ПЛИТЫ МОДЕЛЬНЫЕ СО СМЕННЫМИ ГЛУБОКИМИ ДЕРЕВЯННЫМИ  
ВКЛАДЫШАМИ ДЛЯ ОПОКИ РАЗМЕРАМИ В СВЕТУ 800×700 мм  
НА ФОРМОВОЧНЫЕ ЛИТЕЙНЫЕ МАШИНЫ С ПОВОРОТОМ  
ПОЛУФОРМЫ БЕЗ ДОПРЕССОВКИ

ГОСТ  
20160—74

Изменение № 1 ГОСТ 20160—74 Плиты модельные со сменными глубокими деревянными вкладышами для опоки размерами в свету 800×700 мм на формо-вочные литьевые машины с поворотом полуформы без доворотки. Конструкция и размеры

Изменение № 2 ГОСТ 20160—74 Плиты модельные со сменными глубокими деревянными вкладышами для опоки размерами в свету 800×700 мм на формовочные литейные машины с поворотом полуформы без допрессовки. Конструкция и размеры

Wedr. 2

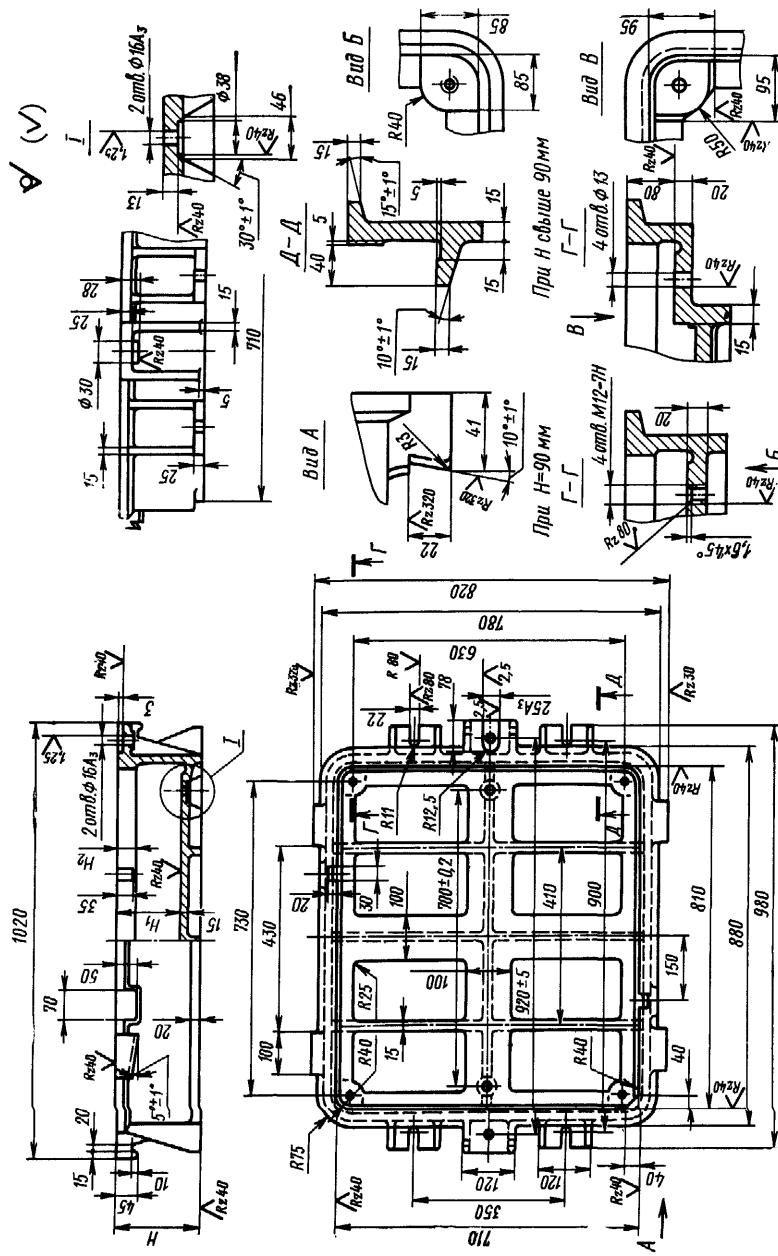
Пункт 3. Заменить обозначения полей допусков:  $A_3$  на  $H8$ ,  $A_4$  на  $H11$ .  
Чертеж. Вид сверху. Заменить обозначение шероховатости:
